MRAe

**Avis délibéré
sur le projet de réalisation d'une opération de géothermie
Saint-Denis (Seine-Saint-Denis)**

N° APJIF-2022-064
en date du 25/08/2022

Figure 6: distance entre la zone de forage et les premières habitations (source MRAe /géoportail)

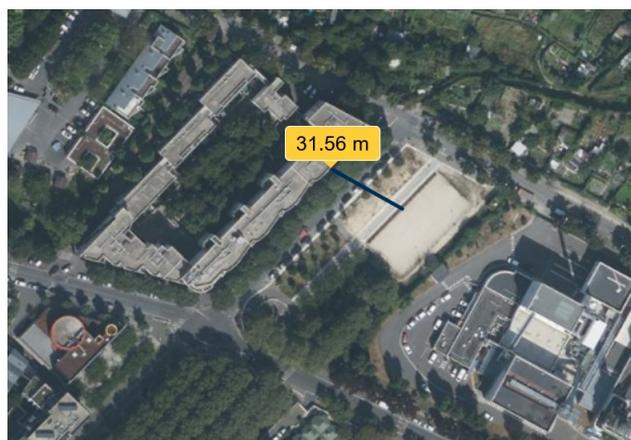
Le lieu d'implantation de la plateforme de forage se caractérise par une très grande proximité de nombreuses habitations (cf figure 6). Compte tenu de la durée du chantier, l'Autorité environnementale estime nécessaire de préciser la période durant laquelle les travaux les plus bruyants seront réalisés et recommande de les situer entre novembre et mars lorsque les fenêtres des logements et des équipements publics de proximité sont susceptibles d'être plus fréquemment fermées.

La méthode d'analyse des émergences sonores occasionnées par l'activité du chantier s'appuie sur une modélisation issue d'un autre chantier de géothermie qui ne prend pas en compte les caractéristiques propres du site d'implantation (p.355). L'évaluation des niveaux sonores est comprise entre 62 et 72 dB(A) aux abords du chantier. L'étude d'impact conclut que les valeurs d'émergence sonores occasionnées par l'activité du chantier sont importantes en limite immédiate du chantier, en particulier la nuit et peuvent atteindre jusqu'à 20 dB le long des habitations les plus proches. Selon cette même analyse, « *au-delà de la limite immédiate du chantier (rayons de 150 et 300 m), il n'y aura pas d'émergence liée à la machine de forage* » (p.359)

L'autorité environnementale considère qu'une modélisation sur un autre site urbain ne peut servir de démonstration pour justifier la pertinence des mesures envisagées pour le présent site. L'ambiance sonore actuelle au niveau de l'école et des habitations en période diurne, et nocturne pour les habitants, n'est donc pas caractérisée, ce qui ne permet pas l'évaluation de l'impact du projet. Il conviendra, une fois cette analyse effectuée, d'adapter les mesures d'évitement et de réduction des impacts sonores.

(4) L'Autorité environnementale recommande de :

- compléter l'étude d'impact par une caractérisation de l'ambiance sonore actuelle du secteur du projet au niveau de l'école et des habitations, de jour comme de nuit ;
- préciser le calendrier précis retenu pour les travaux afin que la période de forage corresponde à une période hivernale où les fenêtres des logements sont la plupart du temps fermées ;

- sur la base des modélisations obtenues, évaluer les niveaux sonores prévisibles compte tenu des mesures de réduction envisagées, et adapter et renforcer si besoin ces mesures, en prenant en compte les valeurs-seuils recommandées par l'OMS ;
- réaliser les mesures vibratoires et de bruit pendant les travaux, y compris de nuit et dès le début du chantier, afin de caractériser l'émergence sonore nocturne dans les zones habitées et de mettre en place des mesures de réduction supplémentaires des nuisances le cas échéant
- mettre en place une plate-forme accessible en permanence au grand public qui permettrait d'afficher heure par heure les niveaux de nuisances phoniques constatées en façade des bâtiments d'habitation les plus proches.
